**Modell: FZS 600 Fazer; FZ-6 / Fazer; YZF-R6**

**Thema: Ritzelbefestigung**

**Garantievergütung zu**  
**Rundschreiben 54KD39/05**

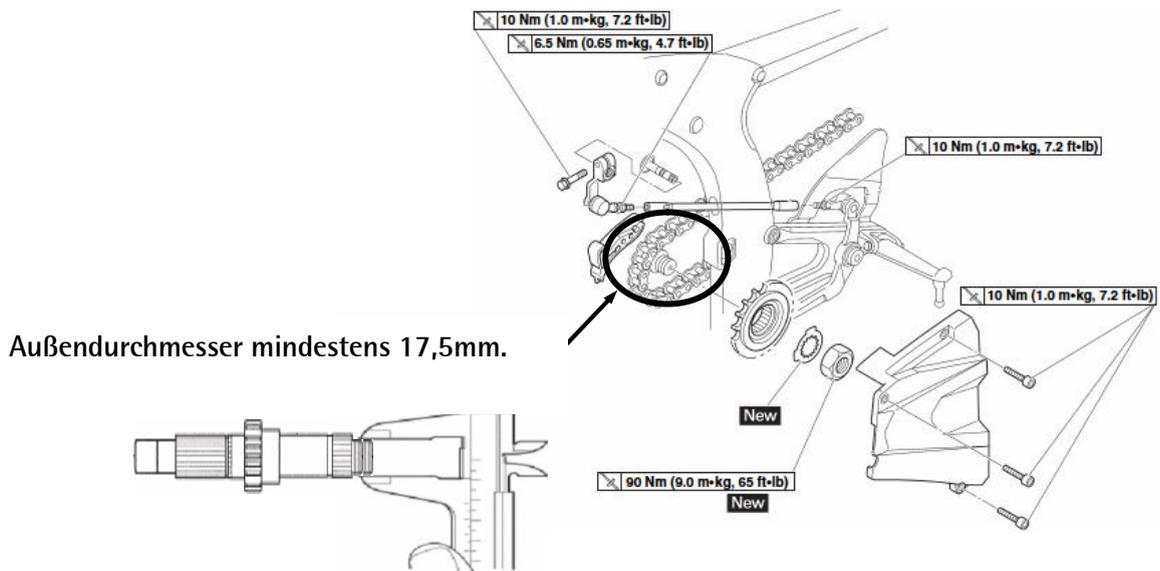
- Demontieren Sie zuerst die Ritzelabdeckung und entfernen Sie die Befestigungsmutter des Antriebskettenritzels.
- Dadurch, dass eine möglicherweise lose Ritzelmutter das Gewinde der Getriebeausgangswelle beschädigt hat, ist es nötig den Außendurchmesser des Gewindes zu messen. Der Außendurchmesser muss, wie in der Abbildung gezeigt, gemessen werden und mindestens 17,5mm betragen.

- Nach dem Messen gehen Sie wie folgt weiter:
  - a) Wenn der Durchmesser 17,5mm oder mehr beträgt, reinigen Sie die Getriebeausgangswelle, so dass sich kein Öl mehr im Bereich des Gewindes befindet, und tragen LOCTITE 620 auf das Gewinde auf. Montieren Sie jetzt das Antriebskettenritzel mit einem neuen Sicherungsblech und einer neuen Mutter. Ziehen Sie jetzt die Mutter mit einem Drehmoment von 90Nm an und montieren Sie die Ritzelabdeckung.

- b) Wenn der Durchmesser kleiner als 17,5mm ist, muss die Getriebeausgangswelle erneuert werden. Für den Einbau der Getriebewelle nehmen Sie bitte das entsprechende Service-Manual zu Hilfe. Nach erfolgter Montage befestigen Sie das Antriebskettenritzel wie unter Punkt a) beschrieben.
